**Avis délibéré de la Mission régionale
d'autorité environnementale de Bretagne sur
le projet d'extension de la station d'épuration
de Noyal-sur-Vilaine (35)**

n° MRAe 2021-008724

Illustration 2: Délimitation de la zone humide sur le périmètre de projet (source étude d'impact)

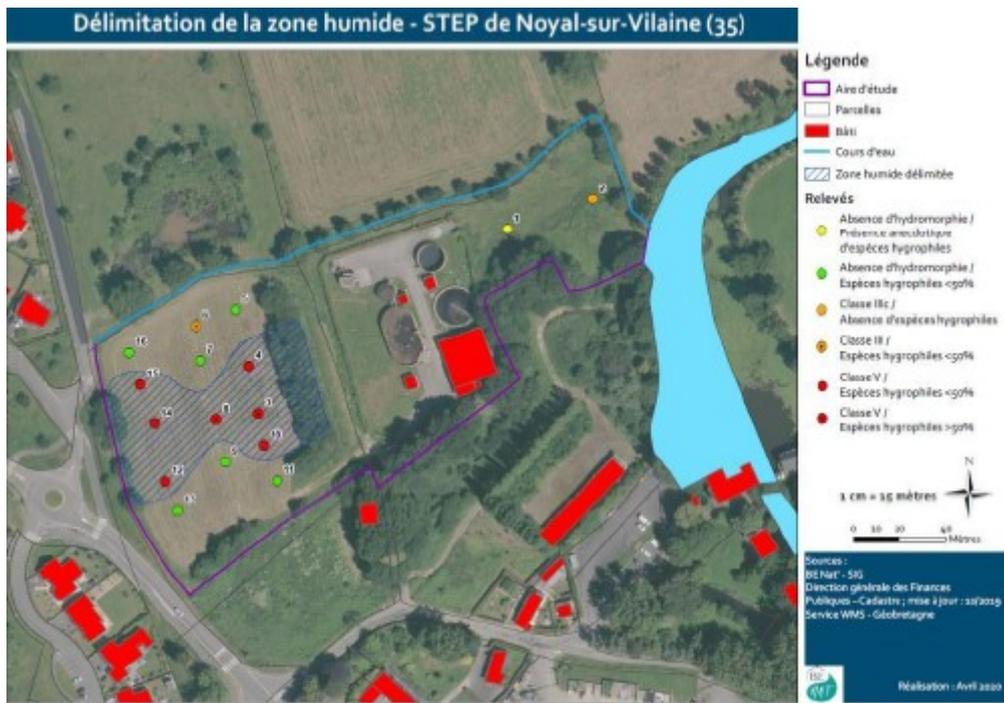
Le site présente des enjeux de biodiversité, du fait notamment de la présence d'une zone humide de près de 4 000 m²¹⁰ sur la parcelle située à l'ouest de la station d'épuration et de diverses

10 Il convient de noter que la délimitation de la zone humide comprend la zone boisée à l'ouest de la station, à titre conservatoire. En effet, aucun sondage n'a été réalisé dans cette zone. Il est précisé dans le rapport que l'espace boisé est trop dense pour que les sondages dans les premiers centimètres du sol puissent donner des résultats.

Par ailleurs, il est indiqué dans le dossier qu'une partie de la surface de la zone humide, estimée à 560 m², sera affectée lors des travaux de terrassement. Cet impact devrait être temporaire (il ne durera que le temps des terrassements). Des palplanches seront utilisées pour limiter la surface de terrassement nécessaire et donc limiter l'empiétement sur la zone humide. Il sera demandé aux entreprises de travaux de réduire le temps d'intervention nécessaire dans cette partie. Afin de réduire l'impact sur la zone humide, les opérations correspondantes seront réalisées pendant les mois les plus secs de l'année. Les différents horizons seront retirés séparément afin de les remettre en place dans l'ordre sans apport de matériaux, afin de restaurer la zone humide dans son état initial. Pour la partie de la zone humide non impactée par les terrassements, une délimitation physique, de type ruban de signalisation, corde ou piquetage, sera prévue et sera maintenue tout au long des travaux. Ces dispositions devraient permettre de limiter les incidences sur la zone humide pendant les travaux et de rétablir son fonctionnement ensuite.

Illustration 3 : Implantation de la station d'épuration après extension

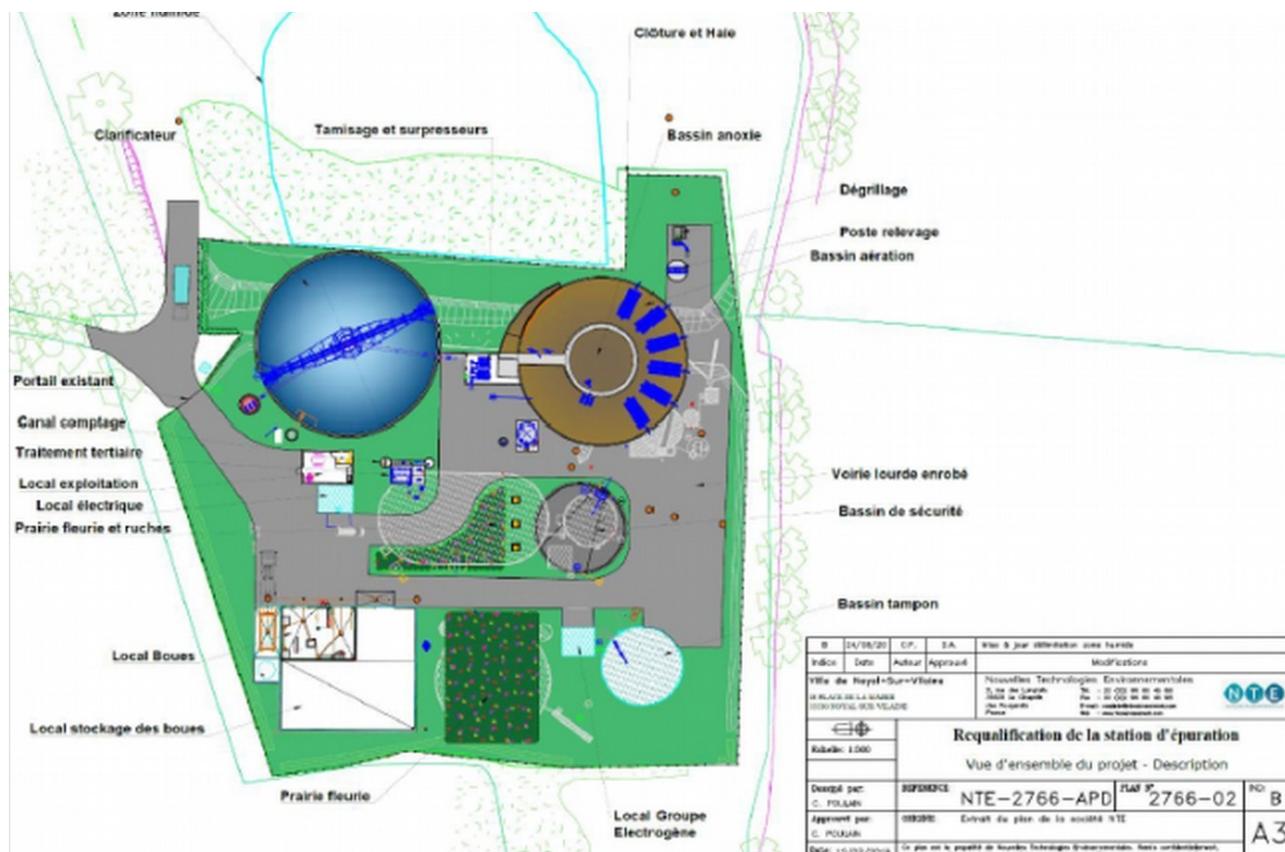
Après aménagement, la station d'épuration devrait être peu visible. La station d'épuration actuelle bénéficie déjà d'écrans végétaux qui seront presque entièrement conservés. Des treillis grillagés seront installés le long des parois du bassin d'aération pour permettre le développement de plantes grimpantes. De plus, l'espace central de la station ainsi que celui à proximité du local de stockage des boues seront ensemencés afin d'obtenir une prairie fleurie sur ces deux zones (voir illustration 3).

Illustration 6 : Localisation de la canalisation envisagée en zone humide

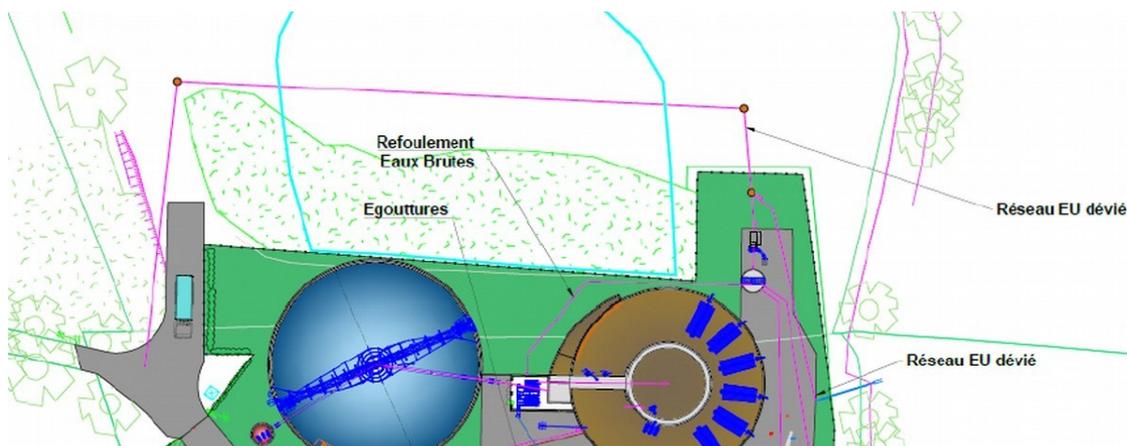
Concernant la zone humide à l'ouest de la station d'épuration, il est envisagé qu'une des canalisations de la station y soit posée (cf. illustration 6). Le cas échéant, des mesures seront mises en place pour limiter l'impact de cette pose sur la zone humide et favoriser sa remise en état (terrassement par horizon¹² et mise en place de 3 bouchons d'argiles¹³ pour éviter les effets de drainage).

Le dossier initial d'étude d'impact initial ne présentait pas d'alternatives pour la pose de cette canalisation en zone humide. Les compléments fournis par la collectivité le 22 avril 2021 indiquent cependant que la possibilité d'implanter cette canalisation sur la parcelle de la station d'épuration (n°90) a été étudiée mais écartée pour des raisons de continuité de service. Il serait utile de présenter, à l'appui de cet argument, différents tracés possibles du réseau d'eaux usées, y compris sur la parcelle ouest (n°2381).

L'AE recommande de vérifier la pertinence de tracés alternatifs pour l'une des canalisations de la station permettant d'éviter ou de limiter la traversée par celle-ci de la zone humide et de retenir la solution la moins défavorable.
